SERVICIUL TEHNIC AVIZE
Nr.58058/22.07.25

CĂTRE
CNAIR BUCURESTI-DRDP TIMISOARA
PASAJ DENIVELAT PE DC 152 (FOST DC 98) CALEA URSENI LA INTERSECTIA CU VARIANTA DE OCOLIRE TIMISOARA SUD, KM 16+510
COMUNELE GIROC SI MOSNITA NOUA

AVIZ TEHNIC DE AMPLASAMENT

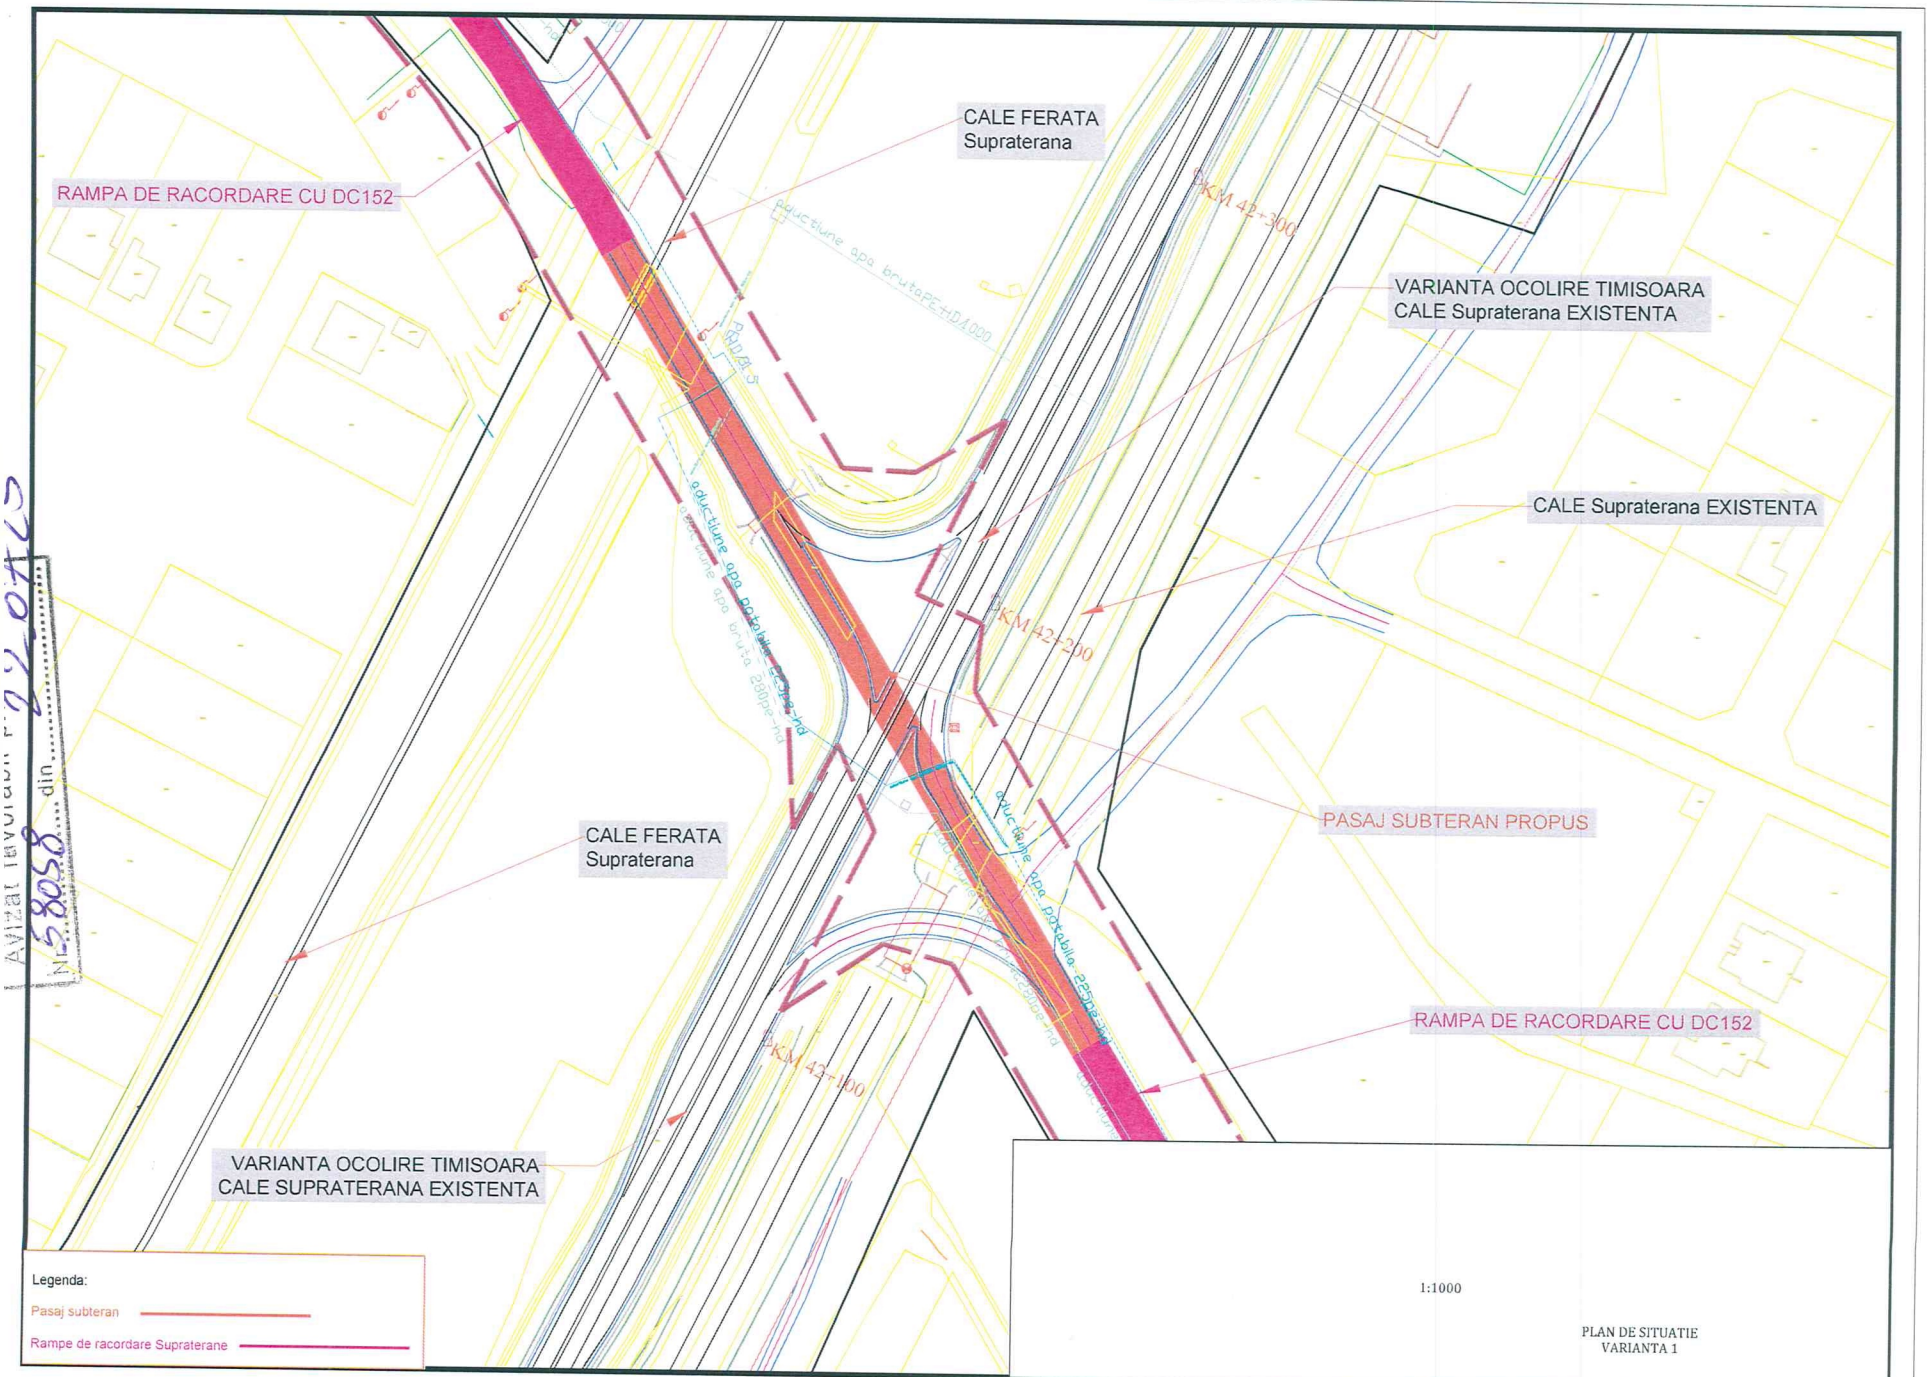
Observaţii:: RETELELE DE APA-ADUCTIUNE IN ZONA STUDIATA SUNT CONFORM PLANSEI ANEXATE.

SE VOR RESPECTA DISTANTELE MINIME FATA DE RETELELE EXISTENTE CONFORM STASURILOR, STANDARDELOR SI NORMATIVELOR IN VIGOARE. CONDUCTELE EXISTENTE SE VOR PROTEJA/RELOCA DUPA CAZ DACA SITUATIA PROIECTATA SI CORELATA CU CEA DE PE TEREN O VA IMPUNE.

NU DETINEM RETELE CANALIZARE IN ZONA RESPECTIVA.

AVAND IN VEDERE ANVERGURA SI COMPLEXITATEA LUCRARILOR PROPUSE, PENTRU POSIBILITATEA ASIGURARII SERVICIILOR PUBLICE DE COLECTARE APA UZATA MENAJERA, SE IMPUNE CUPRINDEREA IN INVESTITIA PROPUSA A UNEI CONDUCTE DE CANALIZARE PT. SUBTRAVERSAREA ZONEI DE INVESTITIE, RESPECTIV VARIANTA DE OCOLIRE TIMISOARA SUD.
